| 確認図書名 | 確認結果 |
|--|--|
| <p>V-1-1-10 通信連絡設備に関する説明書</p> | <ul style="list-style-type: none"> 今回の緊急時対策所の非常用送風機及び非常用フィルタ装置の構造変更並びに主配管の改造により、当該設備の系統構成及び設置階に変更がないことから、緊急時対策所から発電所の内外の通信連絡をする必要のある場合と通信連絡を行うために必要な設備を設ける設計に変更がないことを確認した。【⑤】 |

2. 緊急時対策所非常用送風機の構造及び原動機出力の変更概要

【防潮扉2 詳細設計図】

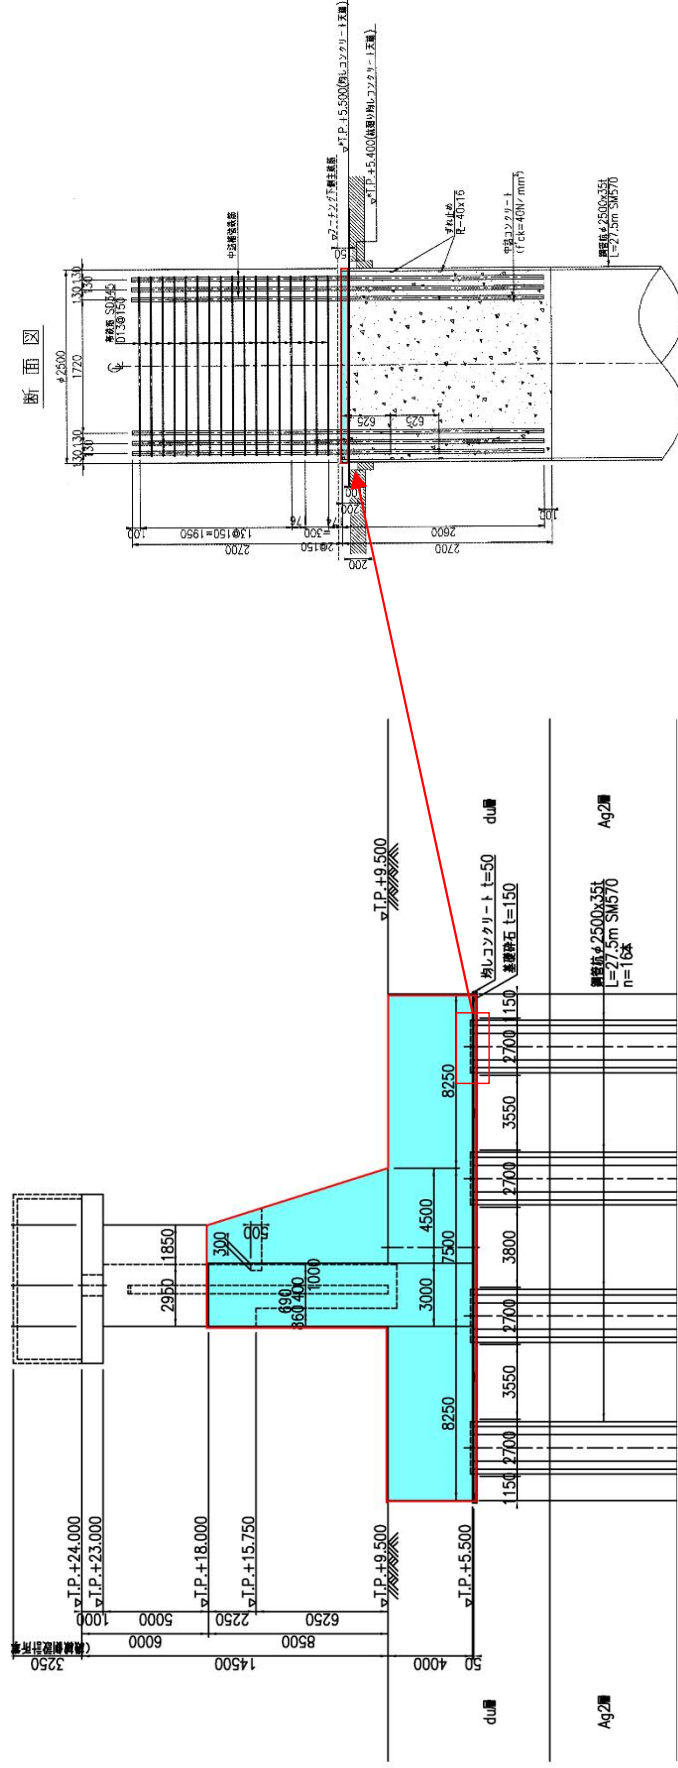
- 防潮扉2の躯体には、支持杭が100mm埋め込まれている構造となっており、前頁記載はこの部分に該当する。
- しかし、防潮扉2と同様な構造の建物・構築物は、いずれも（躯体に支持杭が埋め込まれていないにもかかわらず）要目表に支持杭の記載はない。（例：主排気筒，取水構築物，緊急時対策所建屋）
- なお，防潮扉2の支持杭の材料「SM570」は，添付書類（耐震・強度計算書）にて示している。
